新規制基準及び
高浜発電所1・2(3・4)号機の設置変更に関
する審査書の概要
県内原子力発電所の審査状況

平成28年3月28日

関西電力株式会社が提出した「高浜発電所の発電用原子炉設置変更許可申請書(1号、2号、3号及び4号発電用原子炉施設の変更)」(平成27年3月17日申請、平成28年1月22日及び2月10日補正)を審査した結果、当該申請は、原子炉等規制法第43条の3の6第1項第2号(技術的能力に係る部分に限る。)、第3号及び第4号に適合しているものと認められる。

②原子炉格納容器頂部遮へい設置

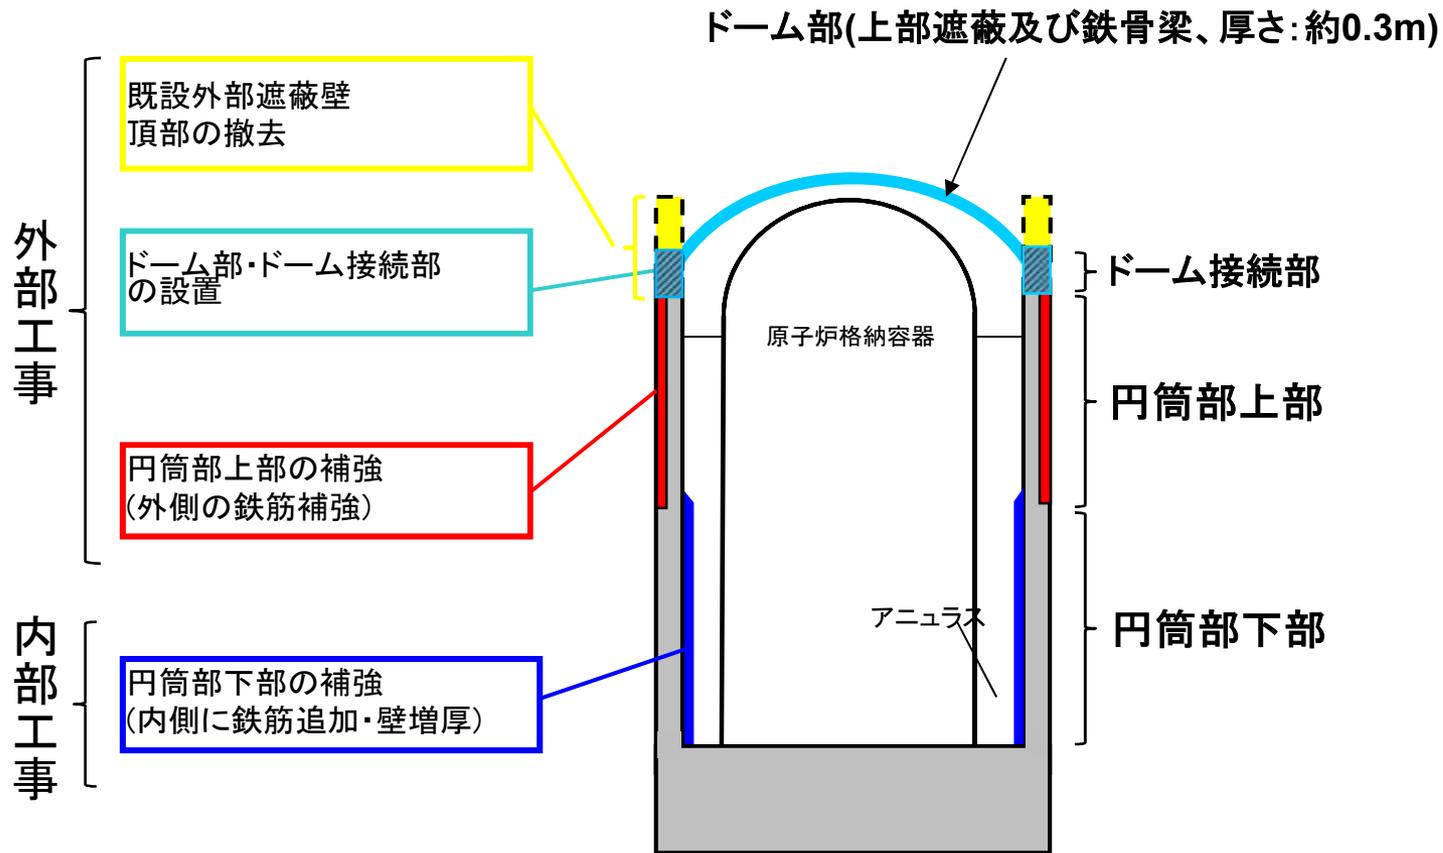
- 1号炉及び2号炉では、被ばく低減のため、格納容器頂部改造工事を実施
(格納容器外部遮へいが円筒状であり、頂部(ドーム部)に鉄筋コンクリート造の遮へいを設置)

審査結果:耐震性などに関し一体性のある構造体であることを確認

原子炉下部キャビティ注水設備概要

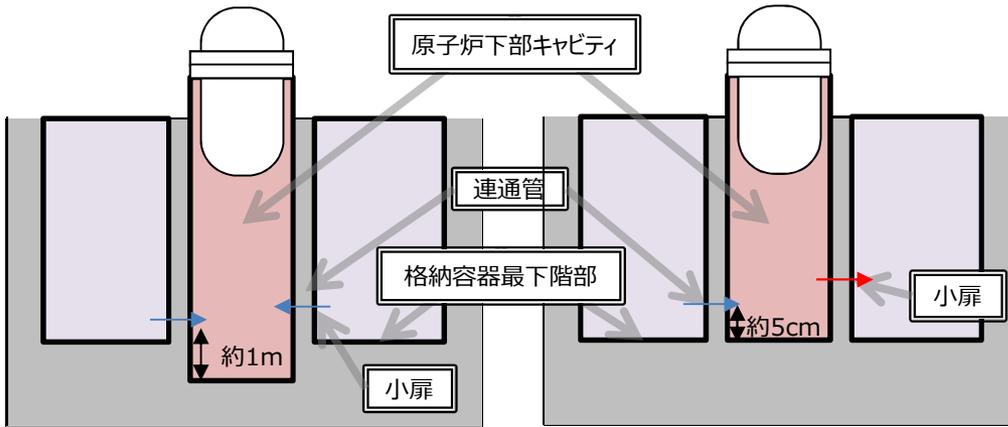
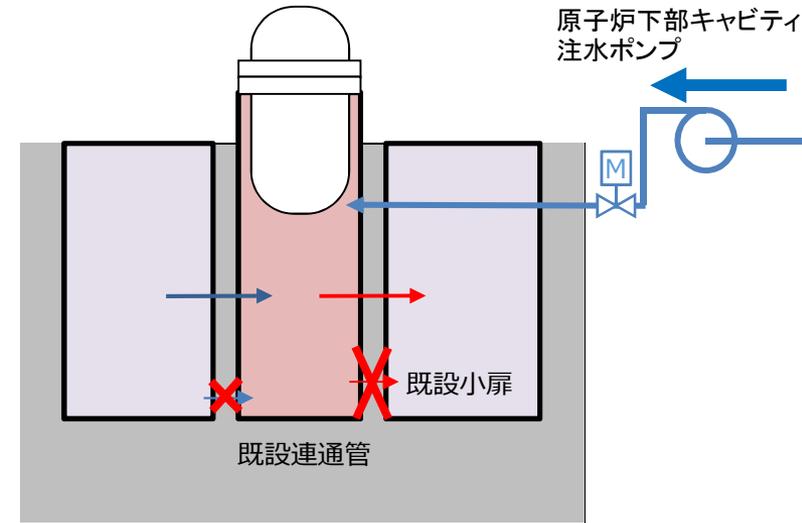
- 1号炉及び2号炉では、原子炉格納容器下部の高低差がほとんど無いため、原子炉格納容器へのスプレイ注水では原子炉下部キャビティに水が溜まりにくい
- 原子炉下部キャビティへ直接注水する設備の設置と手順の整備

審査結果：原子炉下部キャビティへの注水を行う設備、手順等について
妥当なものであることを確認

② 1～4号用緊急時対策所の設置

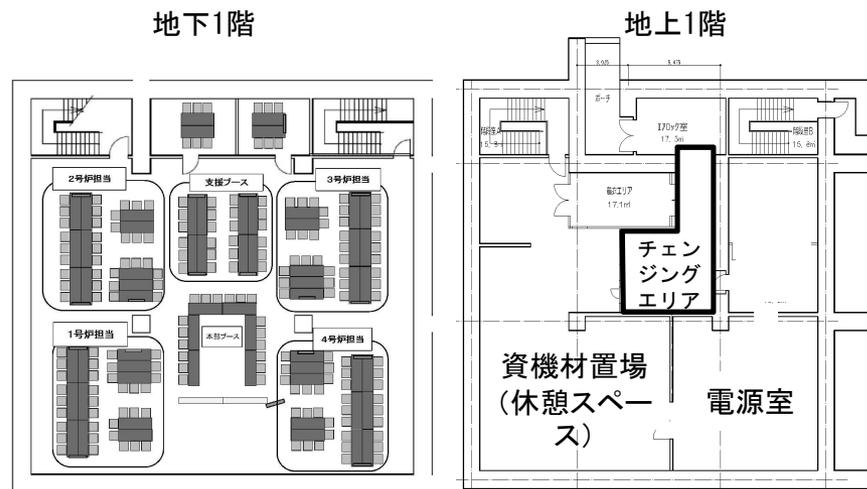
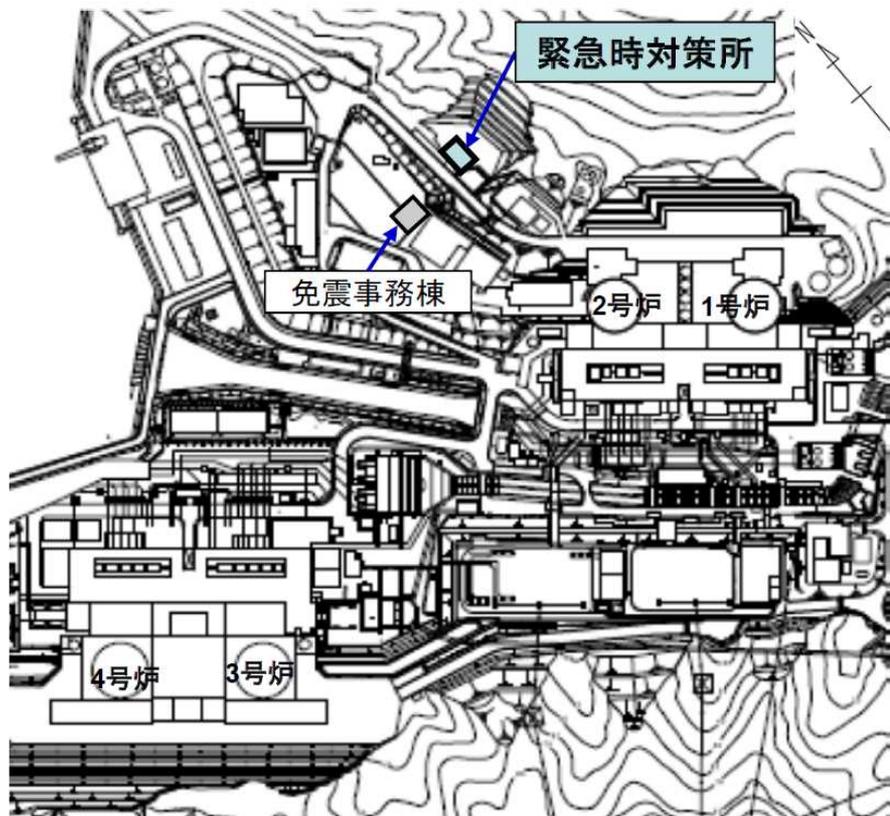
- 耐震構造:地上1階地下1階、有効面積約750m²、約200名収容

- 緊急時対策所内の要員の実効線量が7日間で100mSvを超えない
- 情報を把握し、発電所内外との通信連絡を行う設備を備える
- 必要な指示を行う要員が収納できる

→7種類の基準地震動を設定。

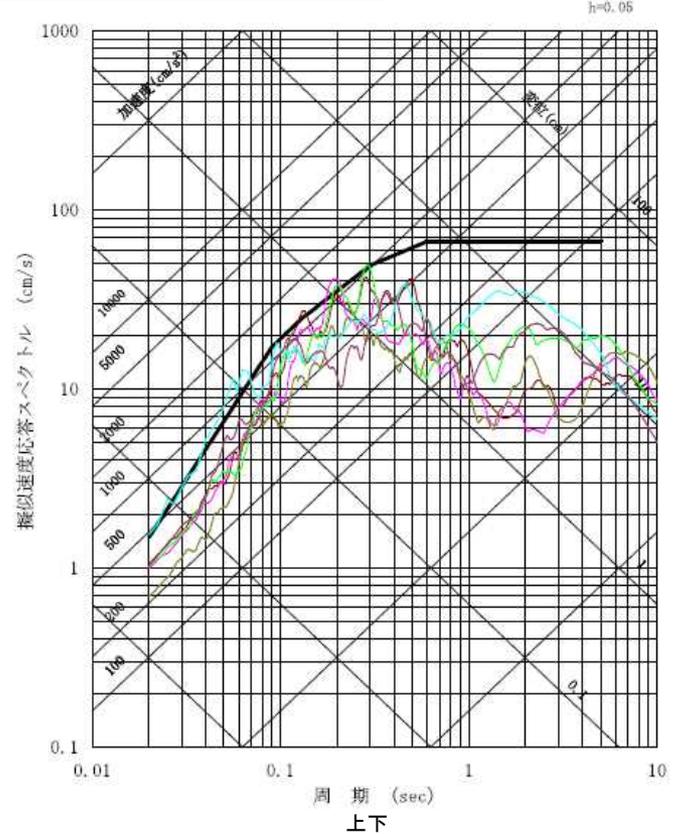
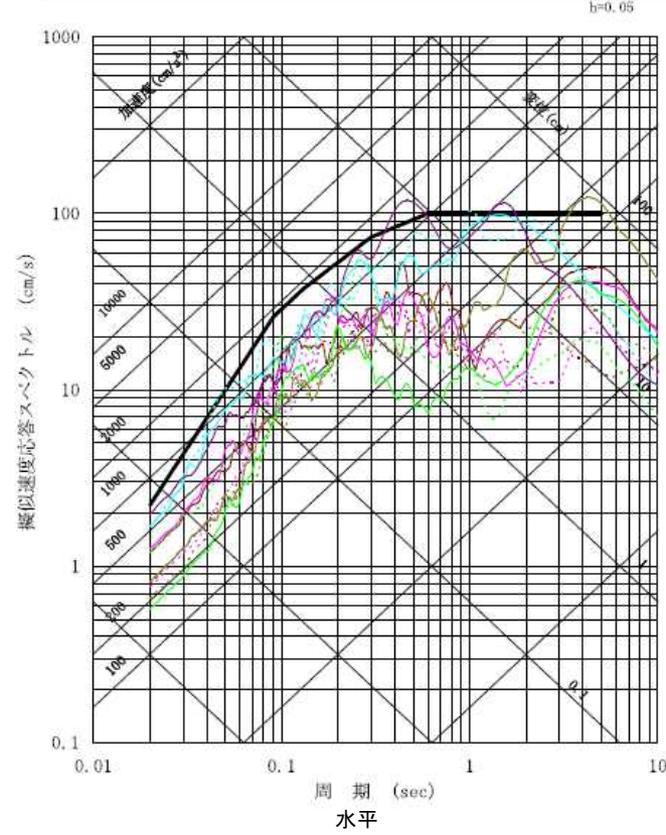
- 周辺活断層について、事業者は、申請当初FO-A～FO-B断層の2連動として評価。
 審査において、熊川断層の連動も考慮する必要性を指摘し、3連動としての評価に変更。
 - ・有識者にも審査会合に参加いただき、両断層の連続性について評価。
 - ・FO-A～FO-B断層と熊川断層との間に断層の有無が不明瞭な区間が相当あり、連動を否定することは難しい。
 - ・3連動を考慮することにより、FO-A～FO-B断層(長さ35km、マグニチュード7.4)ではなく、FO-A～FO-B～熊川断層(長さ63.4km、マグニチュード7.8)として地震動を評価
- 高浜の地下構造の調査等に基づき、震源断層上端深さを申請当初の4kmより浅い3kmで評価。
- 震源を特定せず策定する地震動として、全サイト共通の北海道留萌支庁南部地震だけではなく、地域性を考慮して鳥取県西部地震の震源近傍での観測記録に基づく地震動を追加。

申請当初の最大加速度550ガルから700ガルに引き上げ。

解析結果

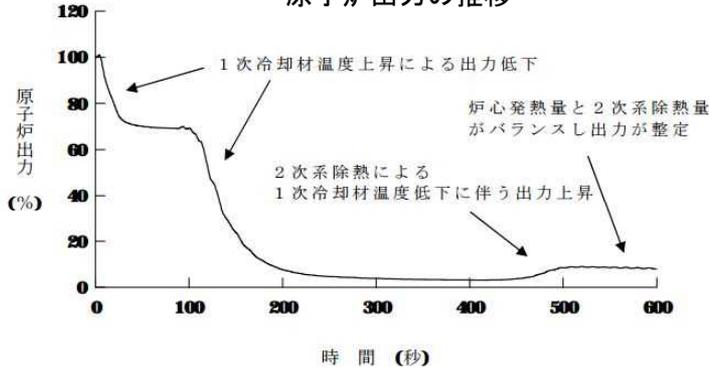
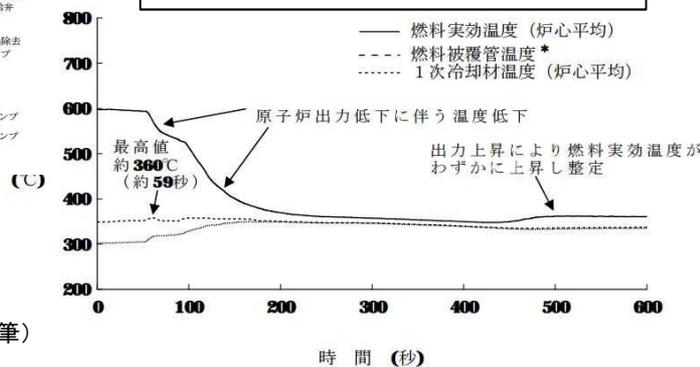
事故想定 主給水流量喪失時に原子炉トリップ機能が喪失する最も厳しい事故シーケンス。

評価項目: 燃料被覆管の温度が1200℃以下であること

申請者の解析結果について炉心損傷防止対策の評価項目を満足していること、当該対策及び復旧作業に必要な要員及び燃料等について計画が十分であることを確認。よって「原子炉停止機能喪失」に対する炉心損傷防止対策が有効なものであると判断。

燃料被覆管温度の推移

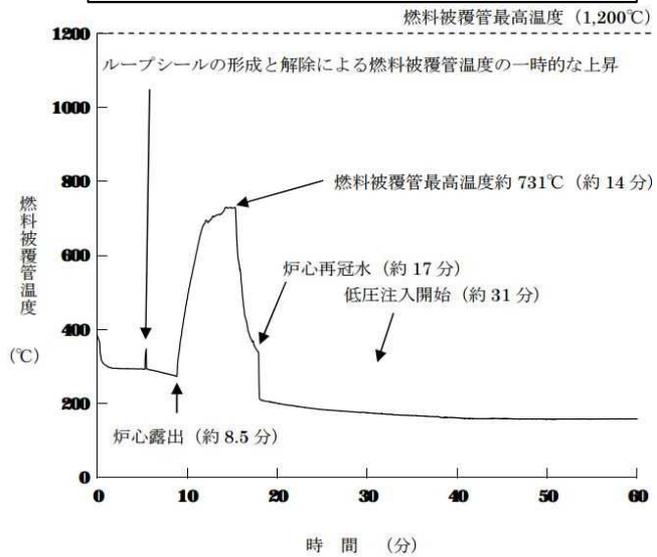
・燃料被覆管最高温度は1200℃以下を満たしている(下図)。

申請者の解析結果について、申請者が使用した解析コード、解析条件の不確かさを考慮しても、炉心損傷防止対策の評価項目を満足していること、対策及び復旧作業に必要な要員及び燃料等から、対策が有効なものと判断。

水素濃度の推移

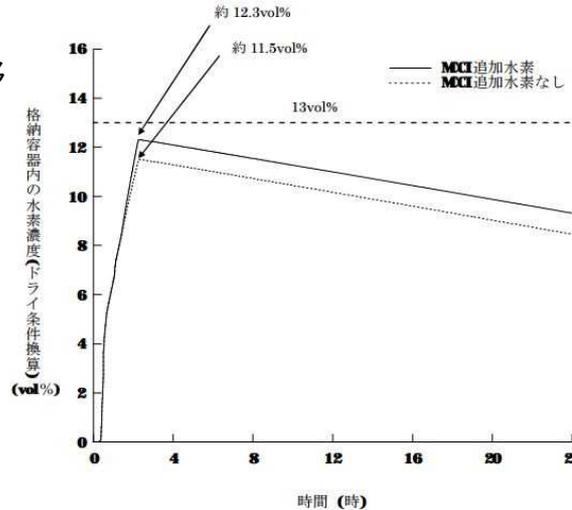
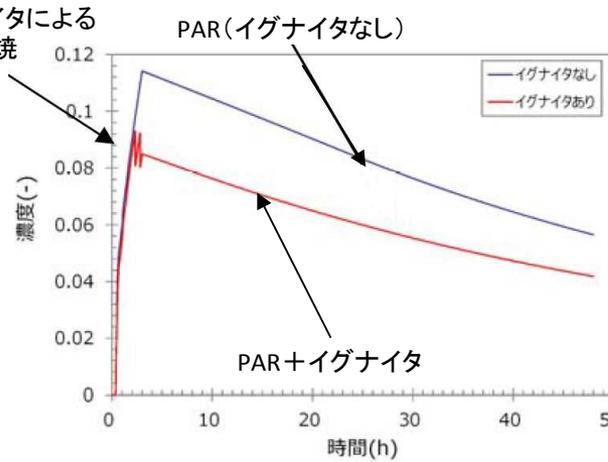
・ 水素濃度の最大値は以下の通りとなった。炉心の75%のジルコニウムが反応した場合（規制要求）は約11.5%。さらにMCCIに伴い発生する水素の不確かさを考慮し、保守性を入れて評価した場合は約12.3%（右上図）となり、13%以下を満足した。

・ 上記はPARのみの評価結果であるが、実際には、これに加えてイグナイタの効果も期待できるため、申請者の評価は十分に保守的である（右下図、赤線）。

申請者の解析結果について、申請者が使用した解析コード、解析条件の不確かさを考慮しても、格納容器破損防止対策の評価項目を満足していること、対策及び復旧作業に必要な要員及び燃料等から、対策が有効なものと判断。また、イグナイタは、水素が頂部に成層化する可能性も考慮して、格納容器ドーム部頂部付近にも設置することを確認。

緊急時対策所

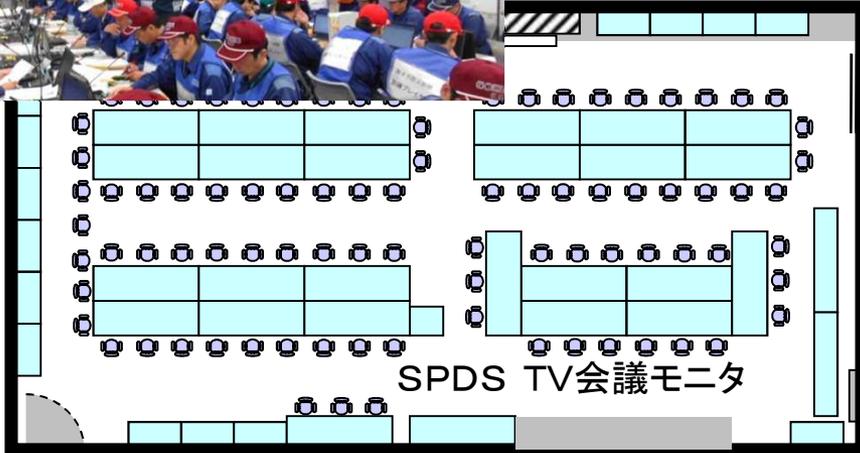
- ・耐震性及び遮へい機能を有するコンクリート造建屋(1・2号炉原子炉補助建屋内に指揮所、待機場所を設置)
- ・実効線量 約35mSv/7日間

- ・約145m²(最も近い3号炉心からの距離440m)
- ・収容人員 111名

- ・放射線防護設備(よう素除去フィルタ付換気装置、全面マスク、線量計等)
- ・電源設備(専用の可搬型発電機4台)
- ・通信・情報設備(衛星通信設備、テレビ会議システム、プラントパラメータ表示端末)

要求事項に適合する設計方針であることを確認
